RECUEIL DES AVIS ISSUS DE LA CONSULTATION AUPRÈS DES MINISTÈRES ET ORGANISMES

Objet : Fermeture de dossier de projet :
Avis de fermeture de dossier concernant le projet de parc éolien La Mitis
(Dossier 3211-12-188)

Objet : *Commentaires Environnement Canada
Projet Parc éolien La Mitis - ÉIE, Vol. 4 – série 2 (recevabilité)*

Section 6.4.8 (question 25. p 14)

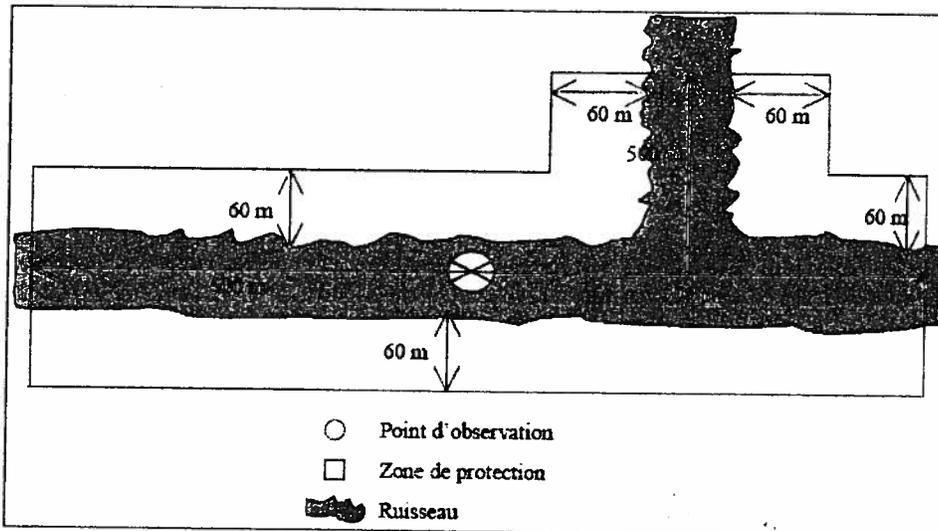
L'initiateur du projet s'engage à vérifier la présence de la salamandre du Nord et de la salamandre pourpre aux traverses de cours d'eau et le MRNF est favorable à cette démarche. Cependant, il n'est pas souhaitable de capturer et de déplacer les salamandres comme le propose l'initiateur du projet. Cette mesure de protection est inacceptable pour le MRNF.

Le déplacement de salamandres ne représente pas une mesure d'atténuation acceptable. Dans l'éventualité où l'une des espèces de salamandre à statut précaire était présente, les mesures de protection prévues par le MRNF devraient être appliquées (voir schéma ci-dessous).

Note : Les chemins prévus à l'intérieur du polygone de protection devraient être déplacés. Pour plus d'information, le promoteur est invité à communiquer avec M. Charles Maisonneuve, biologiste au MRNF, au numéro de téléphone 418-727-3710, poste 509 ou par courrier électronique à charles.maisonneuve@mrnf.gouv.qc.ca
